Isaac Sim 6.0.1 物理再驗證 —— 驗收資料表

審查後修正版;每支實驗可追溯 log + 可重現

判定圖例(2026-09 對抗式物理有效性審查)

#227 3 關節串接下垂累加 -- 圖表

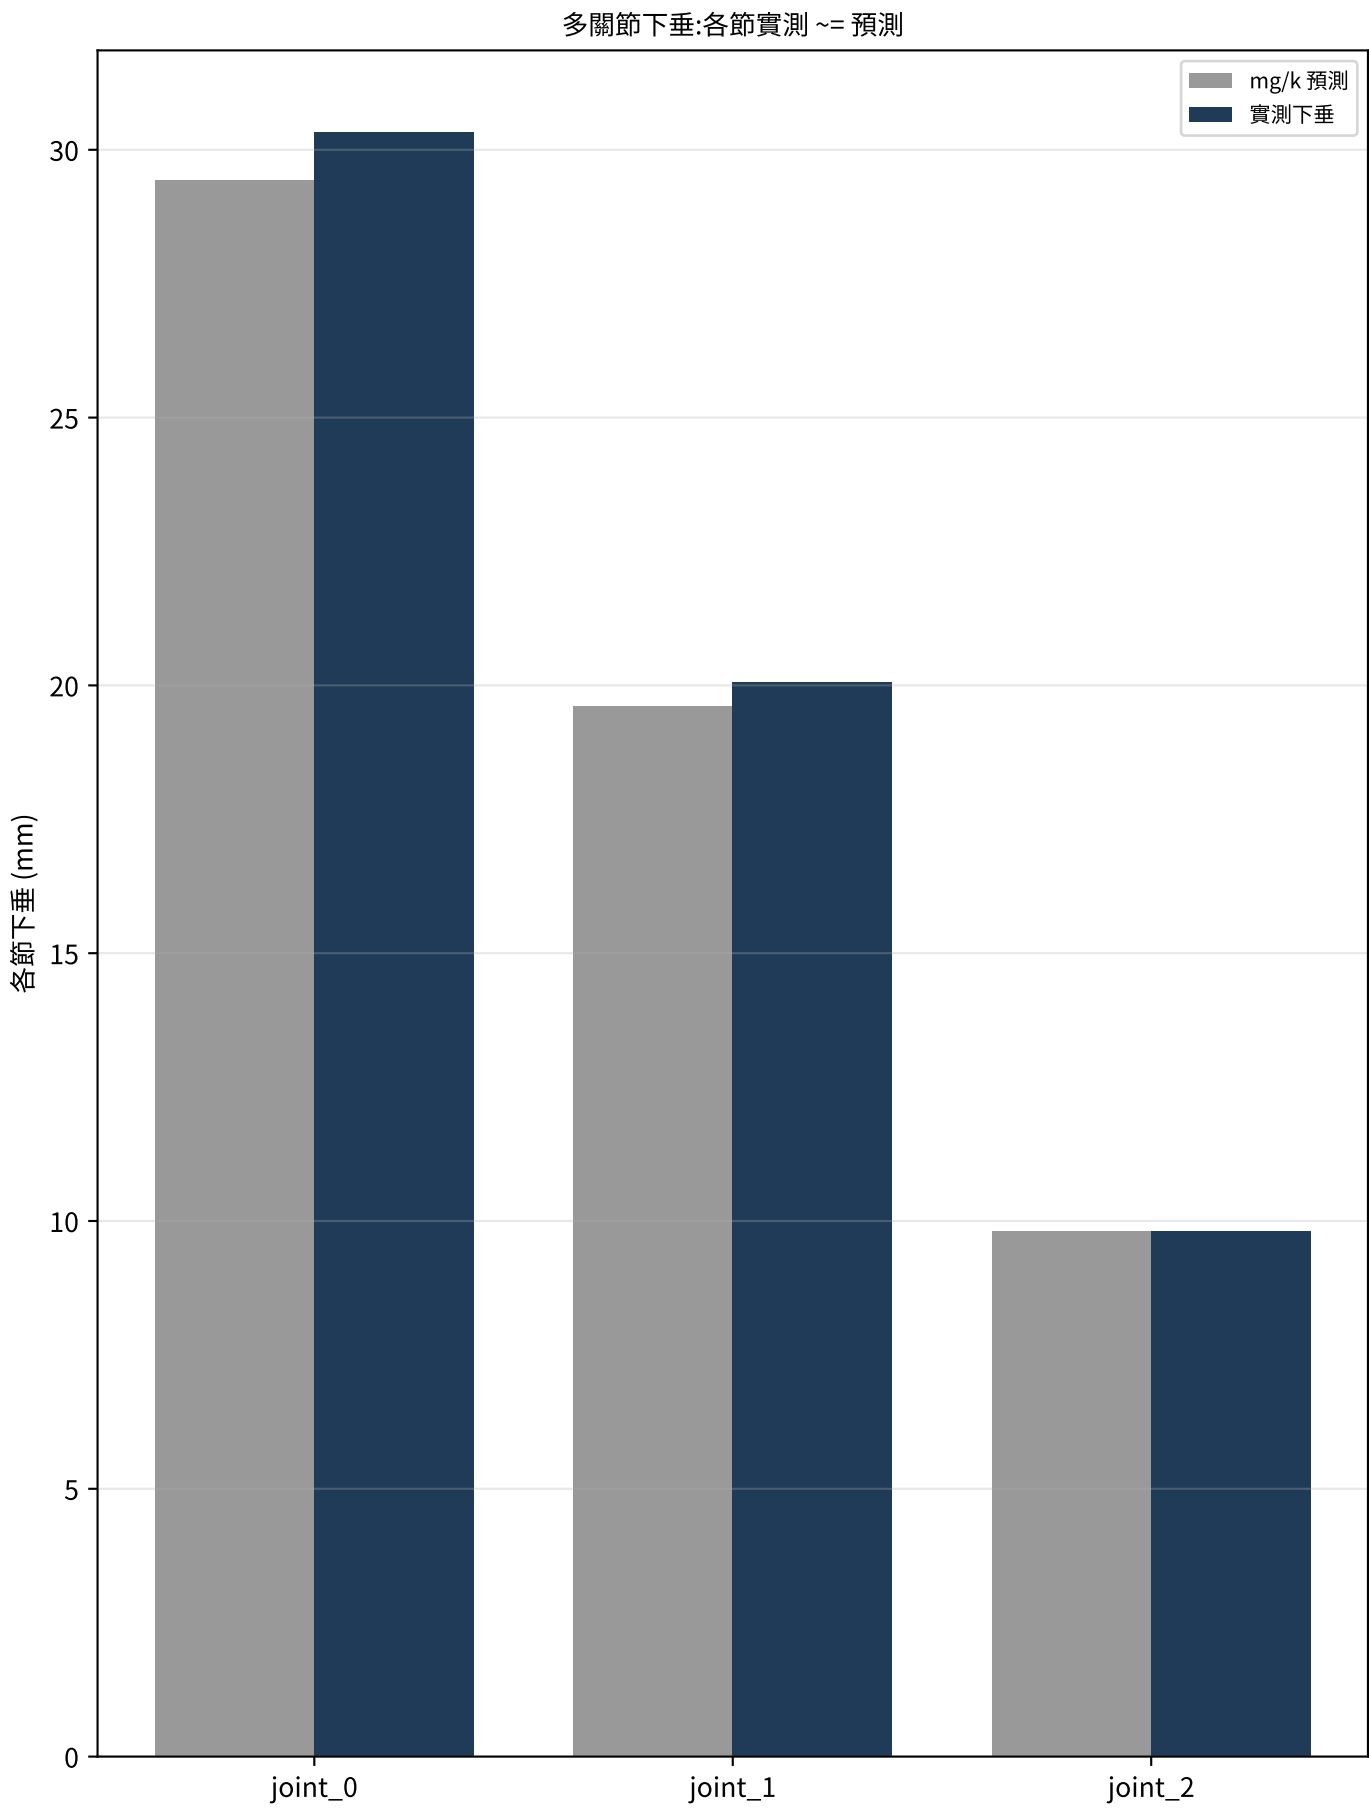
判定: MINOR (幾何恆等式措辭)

乾淨的垂直 prismatic 串接;實測 tip 總和 60.3 mm vs 預測 58.9 mm (+2.4% 真耦合)。「tip 誤差 = 各節 sag 相加」是串接鏈的幾何恆等式,不是量到的 solver 耦合發現 —— 真正的發現是實測總和 ~= 預測總和。

D2 L2.5 動態載:payload lag vs 剛度 + dt -- 圖表

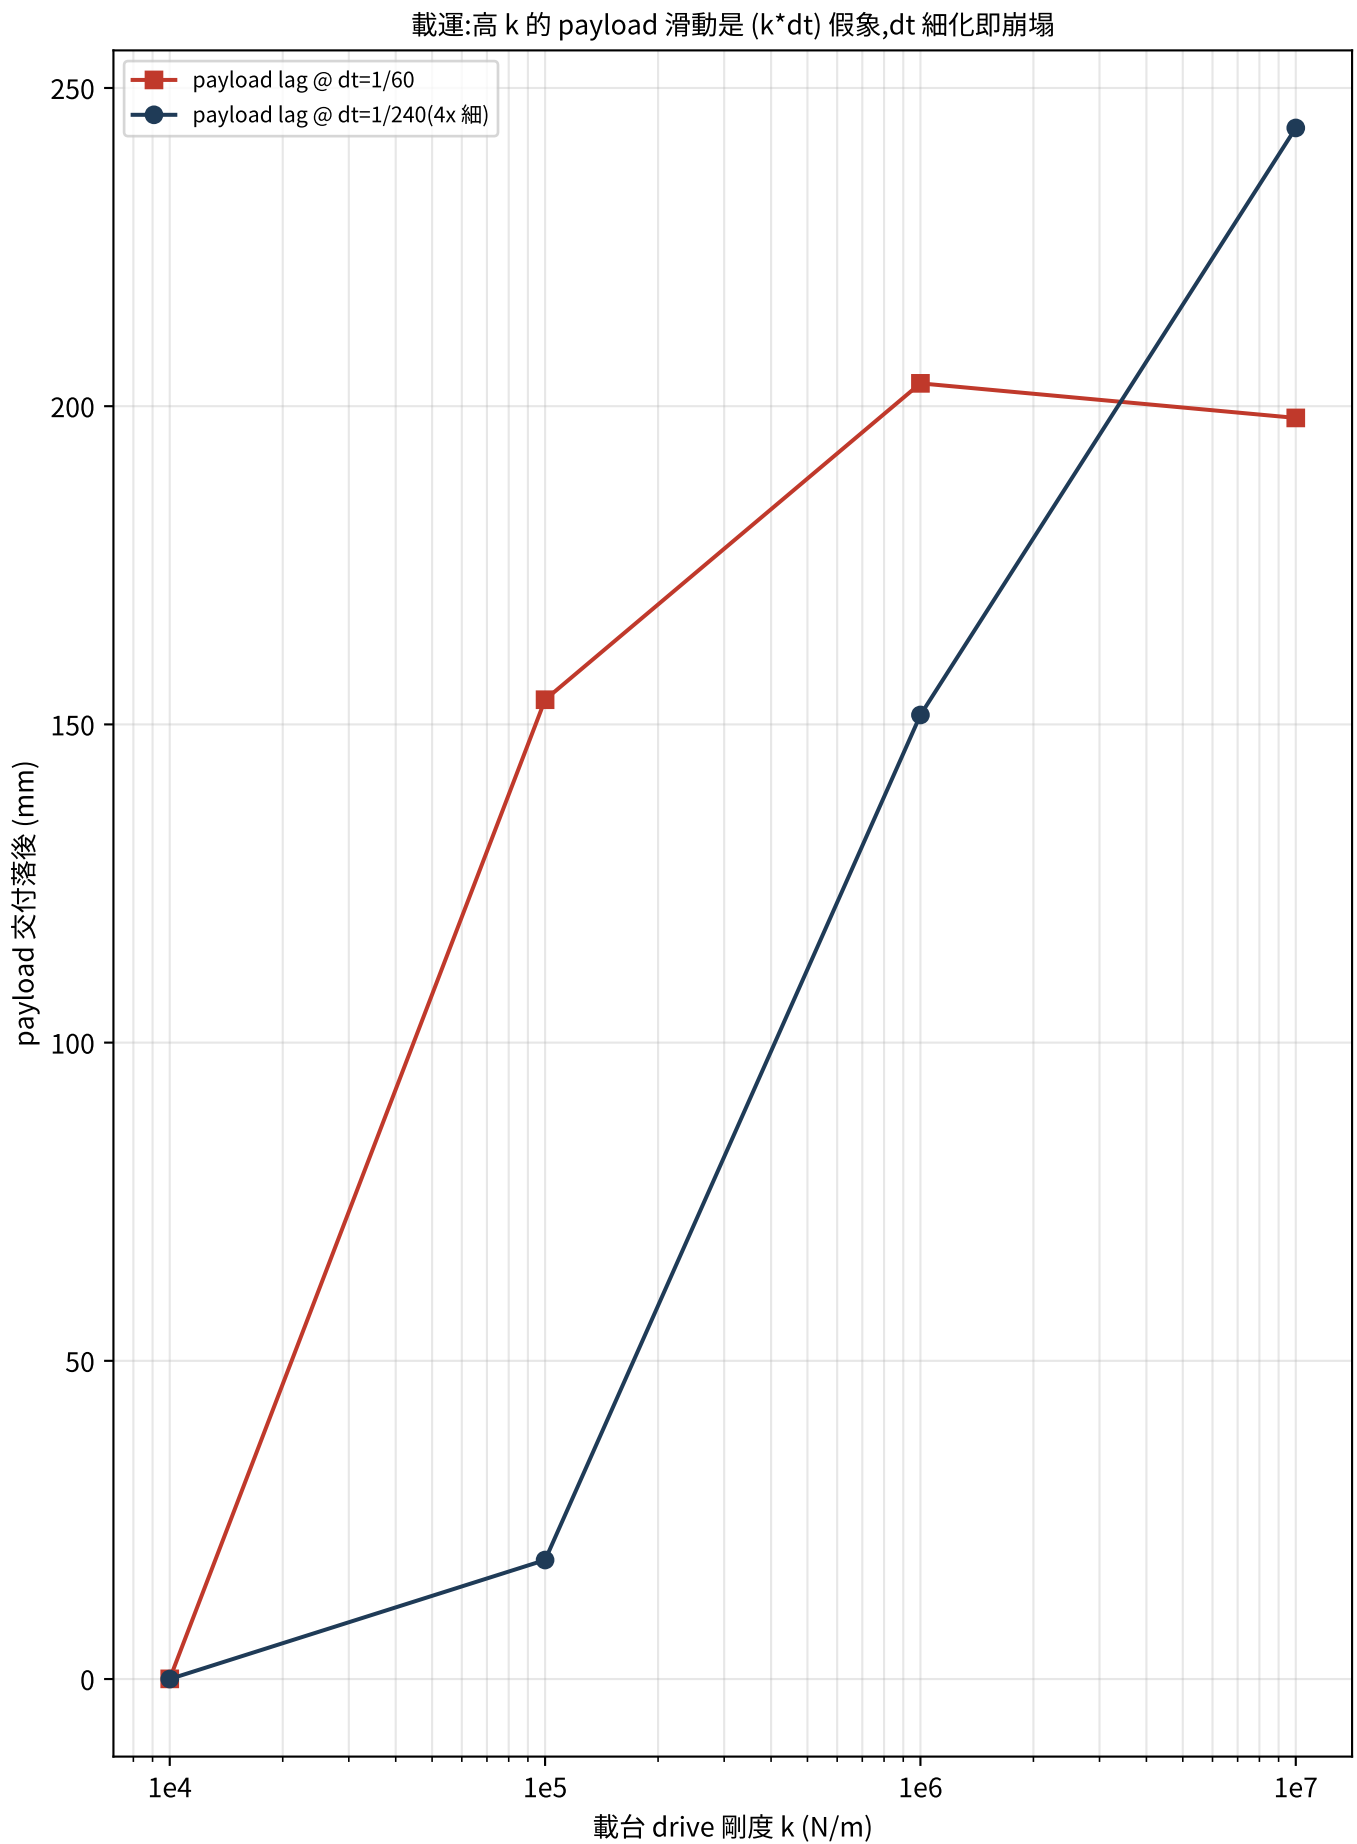
判定: FLAWED -> 已修 (feed-forward + dt 對照)

原本「越硬對 payload 越差」是錯的、方向相反。第一性原理: $a=0.75\text{ m/s}^2$ 只需 0.75 N 摩擦 vs 靜摩擦上限 4.9 N(6.5x)-> 連續運動下任何 k 都零滑。高 k slip 是 $(k*dt)$ 離散化假象:stiff drive 在單 substep 內 snap 到 per-tick 位置階梯 -> 衝擊 -> 破壞摩擦,dt 不 $\ll$ drive 自然週期 $2*\pi*\sqrt{m/k}$ 時發生。dt 細化即崩塌($k=1e5:154\rightarrow 19\text{ mm}; k=1e6/1e7$ 要更細)。交付以 payload lag 判,不是載台 tracking err (後者可 $<0.05\text{ mm}$ 而貨物大幅落後)。L2.5 能載;dt 要配剛度。
